**[ID: 13370] art. 19 del D.Lgs. 152/2006 e s.m. e i. osservazioni di competenza regionale in merito al Progetto per "Aeroporto "Sandro Pertini" di Torino. Strumento di pianificazione ed ottimizzazione al 2032. Proponente: Ente Nazionale per l'Aviazione Civile (ENAC)", sottoposto a verifica di assoggettabile alla procedura di Valutazione d'Impatto Ambientale di competenza statale.**

**ATTO DD 37/A1812B/2025**

### **OSSERVAZIONI AMBIENTALI REGIONE PIEMONTE**

**Oggetto:** Procedura di verifica di assoggettabilità a VIA di competenza statale ai sensi dell'art.19 D.Lgs. 152/2006 inerente il progetto "Aeroporto "Sandro Pertini" di Torino. Strumento di pianificazione ed ottimizzazione al 2032. Proponente: ENAC.

Figura 1: rete ecologica del territorio secondo quanto presentato dal proponente: il territorio risulta completamente isolato da un contesto di rete ecologica

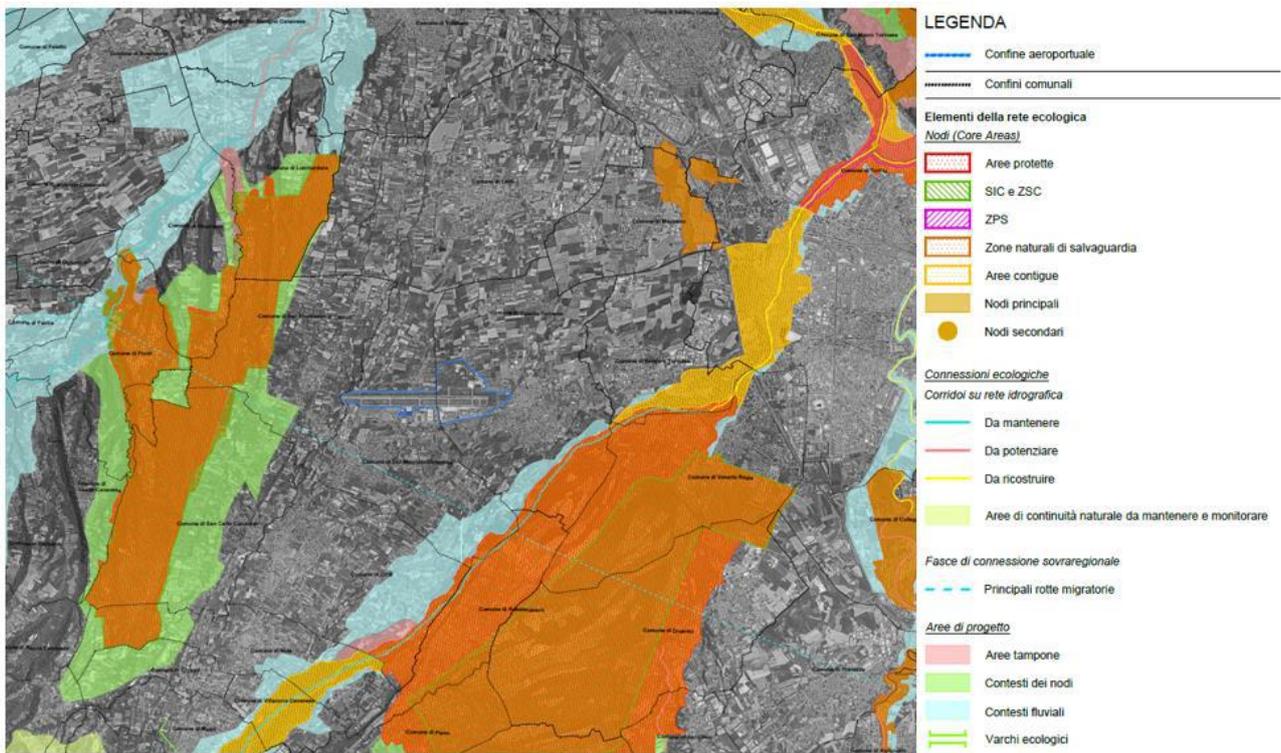
La rete ecologica presentata (tavola SPA-BIO-PL-04\_Carta\_della\_Rete\_Ecologica) evidenzia esclusivamente i nodi della rete principale, lasciando il territorio aeroportuale completamente isolato dal contesto di connessioni ecologiche, non rappresentativo del reale assetto ecologico del territorio (figura 1)

Sarebbe stato pertinente l'utilizzo e la consultazione delle risultanze della rete ecologica regionale, in quanto tali elementi sarebbero risultati utili per una valutazione di area vasta rispetto alle possibili connessioni ecologiche intorno all'area aeroportuale.

Figura 2: rete ecologica secondo metodologia regionale che individua alcune aree di valore ecologico nell'intorno dell'area aeroportuale

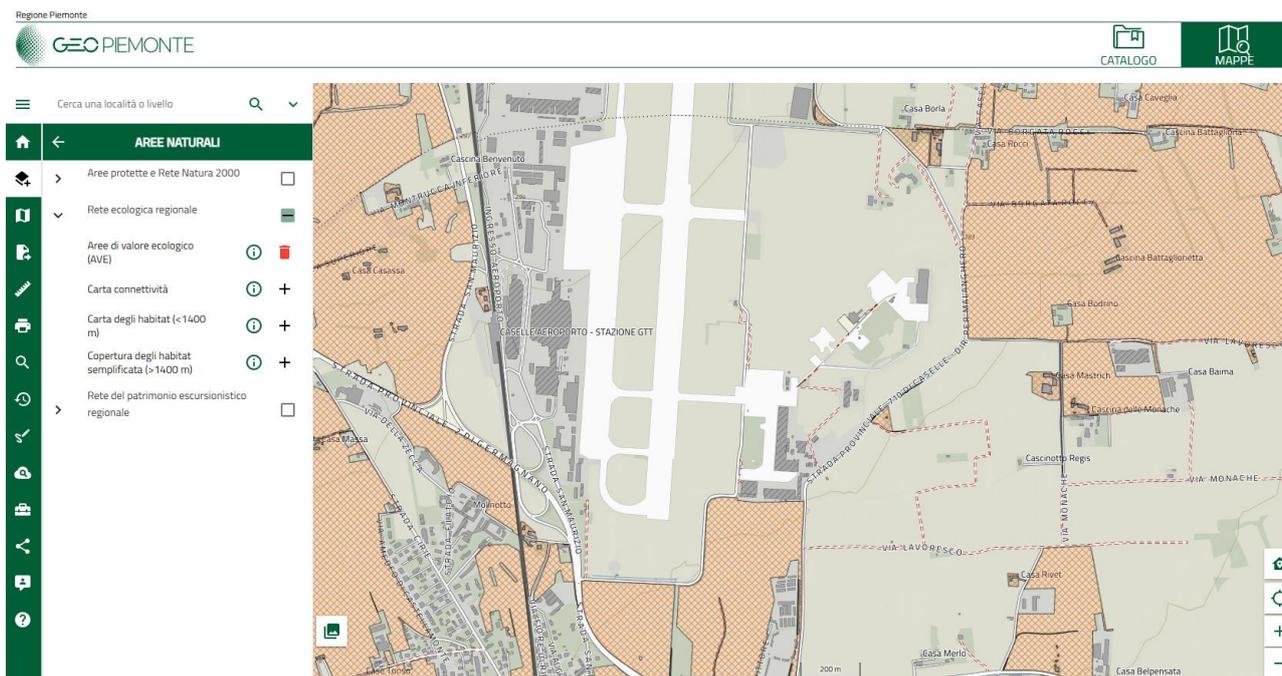
La valutazione della rete ecologica non è stata fatta tenendo conto della rete ecologica regionale (<https://geoportale.arpa.piemonte.it/app/public/?pg=mappa&ids=3d1f56a36d0144439c5ab4f78c83cf9a> )

dove viene indicata la presenza di diverse aree di valore ecologico che circondano i territori del sedime aeroportuale (figura 2).
